**Avis délibéré de la mission régionale
d'autorité environnementale Auvergne-Rhône-Alpes
relatif au projet de reprise du système d'endiguement
du Giffre et du Clévieux sur la commune de Samoëns (74)**

Avis n° 2019-ARA-AP-918

Figure 8 : Clévioux et Giffre – carte d'inondation pour la crue centennale avec les digues et remblais du projet (source : étude hydraulique, Setec hydratec – mai 2018)

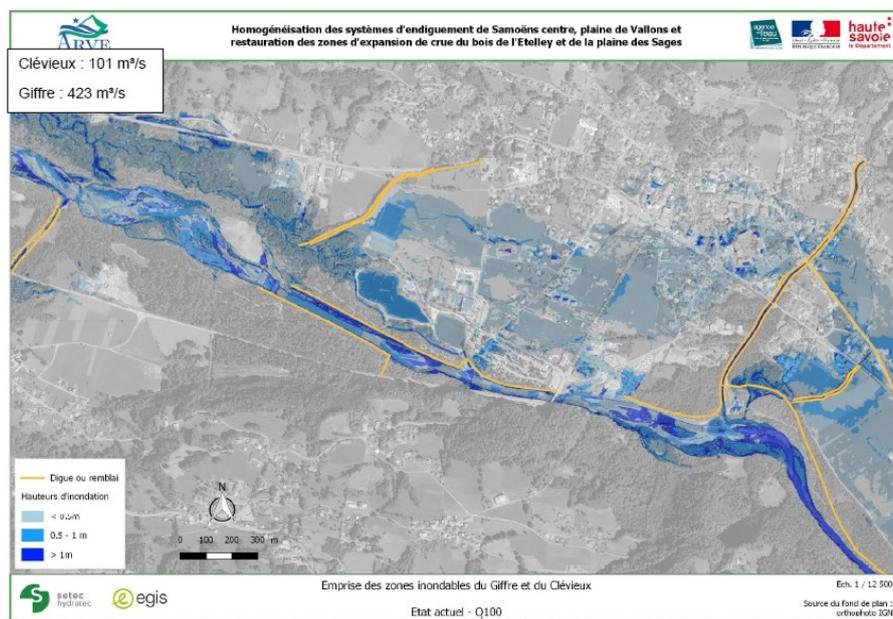
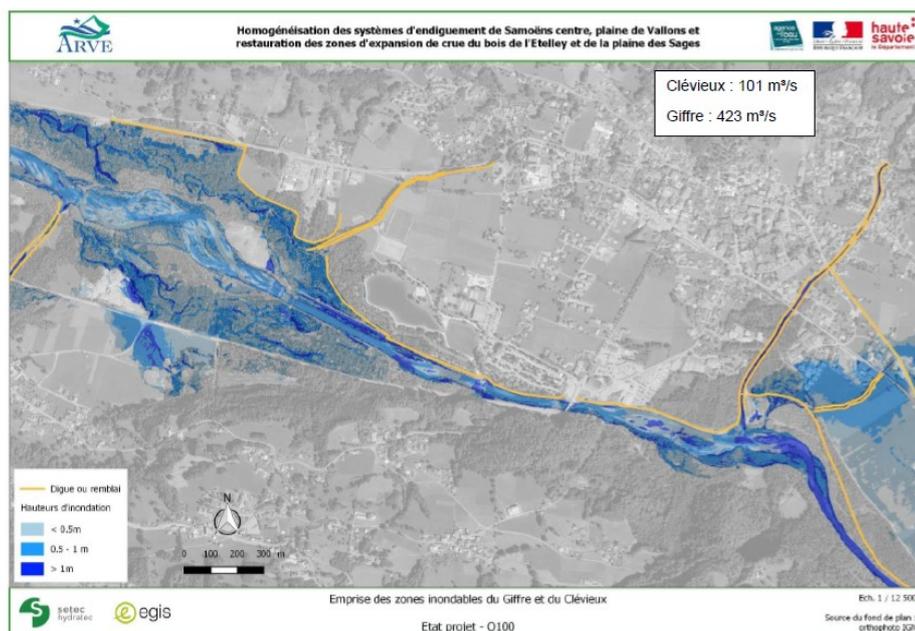
Les deux cartes ci-après (*sources : résumé non technique, p. 66 et 67*) illustrent la situation actuelle puis la situation post-projet, elles mettent en évidence la réduction du risque inondation pour les zones habitées, ainsi que la restauration des champs d'expansion de crue dans les zones non habitées.
